Regione Liguria – Giunta Regionale

Adozione della variante al piano di bacino stralcio del torrente San Francesco, relativa alla ripermetrazione delle fasce di inondabilità dell'omonimo torrente, in comune di Sanremo (IM)

Allegato 1

Riperimetrazione fasce di inondabilità t. San Francesco Sanremo

Figura 2: carta delle fasce di inondabilità – variante

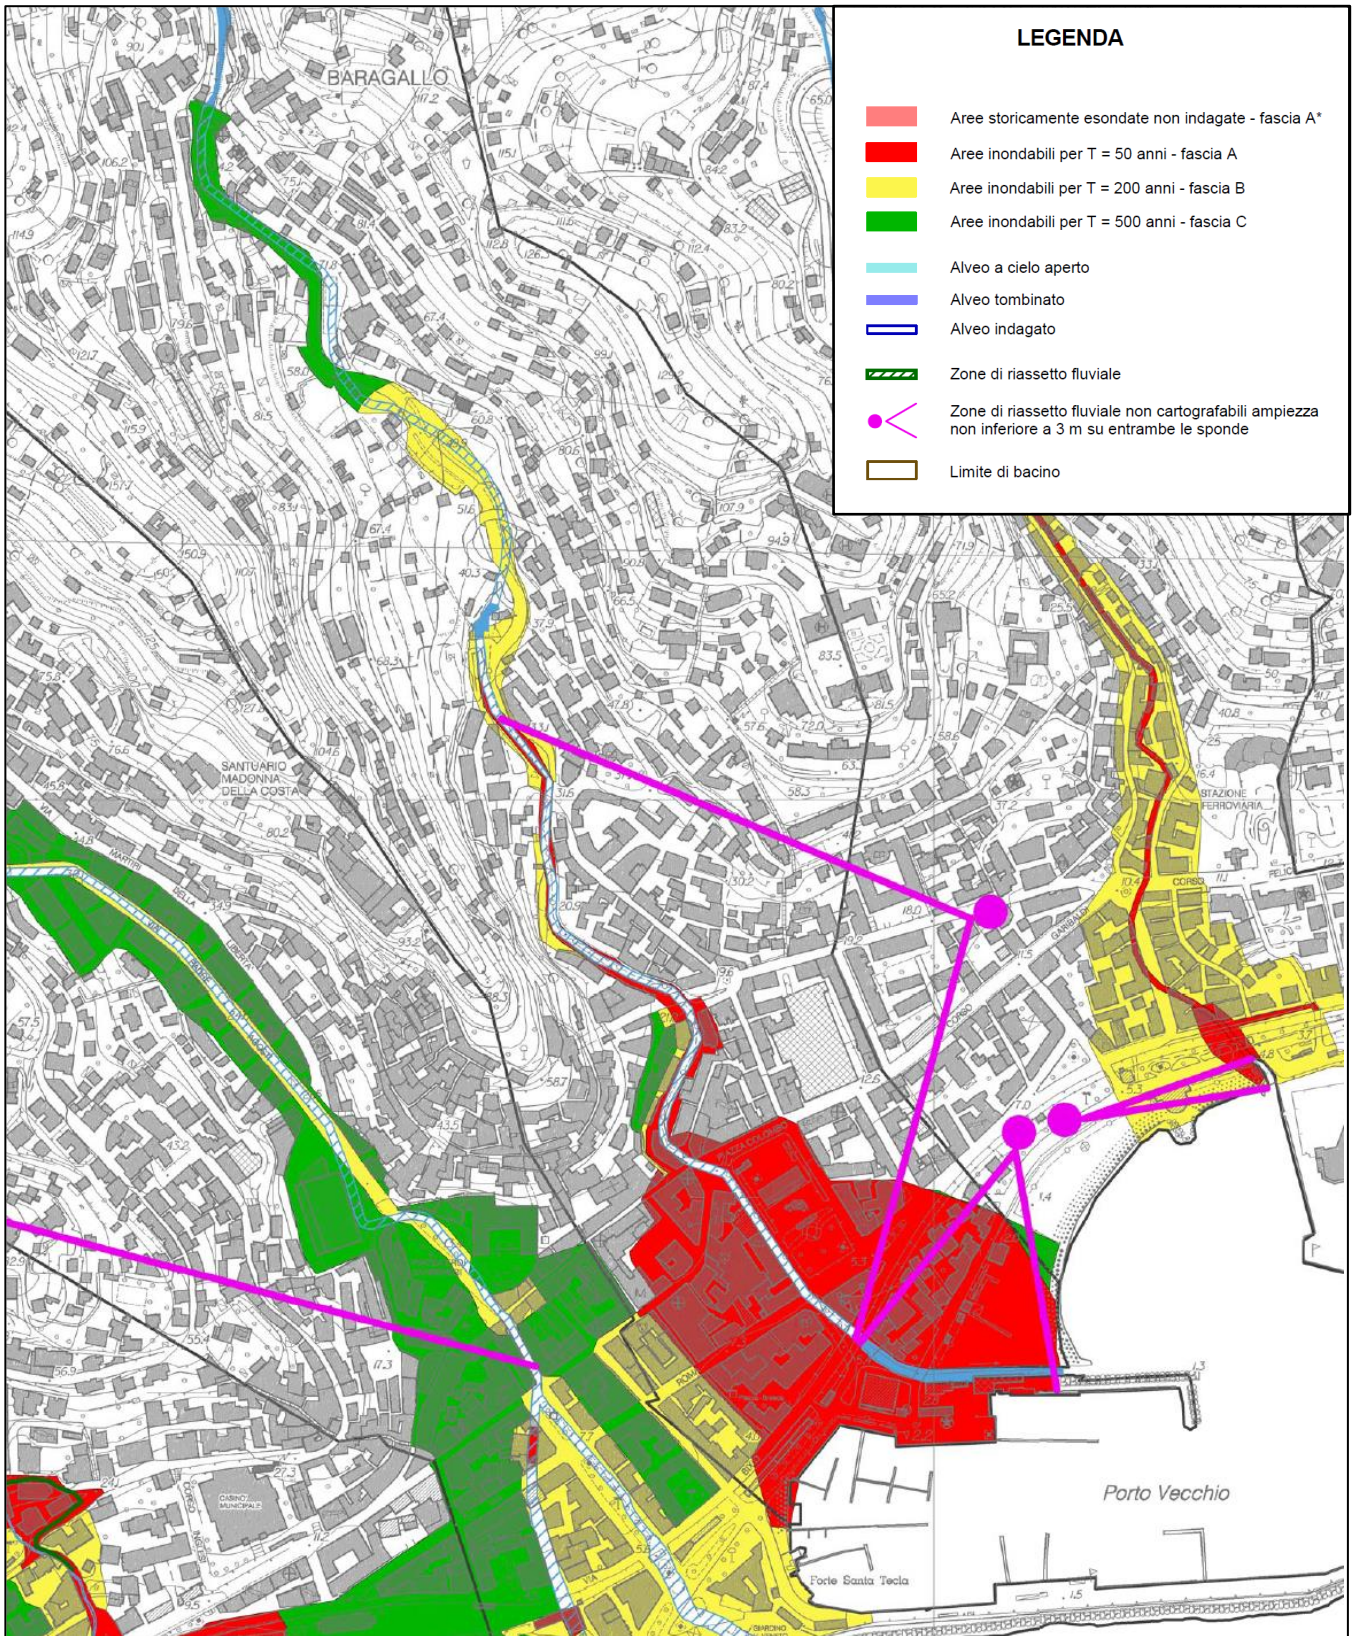
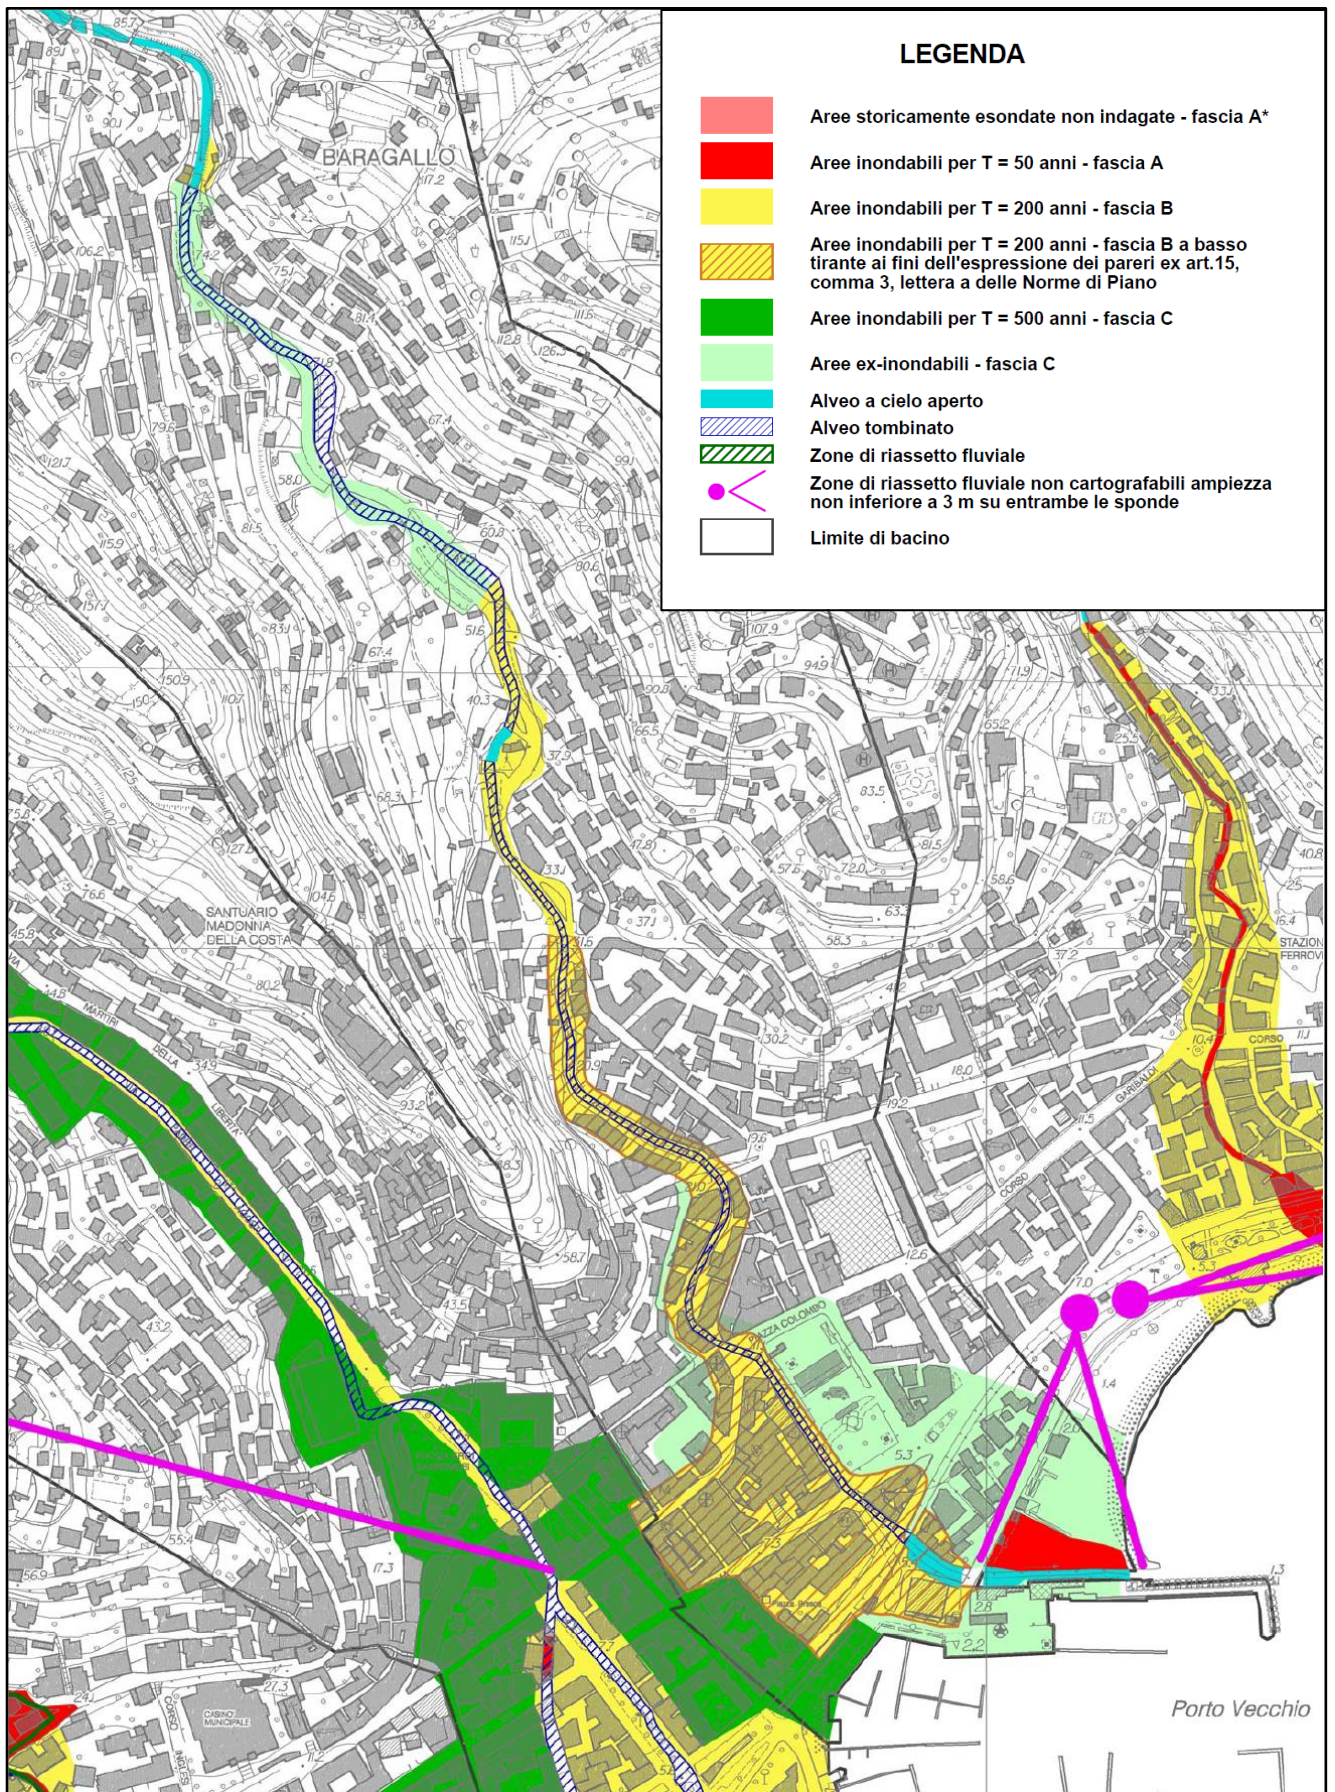
Allo sbocco del tombino le condizioni di deflusso sono regolari e contenute in alveo, sebbene per TR=200 anni i livelli non presentino franco adeguato rispetto alle sponde e pertanto è stata individuata una limitata area in fascia B, a minor pericolosità relativa.

Quindi, sulla base dei risultati delle simulazioni condotte con il modello numerico 2D sono state tracciate le fasce fluviali del rio San Francesco, ottenute come involuppo delle aree inondabili di assegnato tempo di ritorno. Le aree già inondabili nel piano vigente sono state inserite, in accordo con i criteri regionali, in fascia C.

Si precisa, infine, che il tratto terminale della tombinatura, indicativamente a valle della sezione 34, viene mappato come “fascia B a basso tirante ai fini dell’espressione dei pareri ex art.15, comma 3, lettera a” delle Norme di Piano alla luce delle indicazioni formulate nel parere di compatibilità sul progetto preliminare di sistemazione del t. S. Francesco, espresso dal Comitato Tecnico di Bacino nella seduta del 27/9/2012; tale parere, infatti, prevedeva il mantenimento di una fascia di pericolosità residua B nel tratto terminale della tombinatura in quanto, anche a seguito degli interventi realizzati sul corso d’acqua, non è rispettato il franco idraulico relativo al carico cinetico della corrente duecentennale.
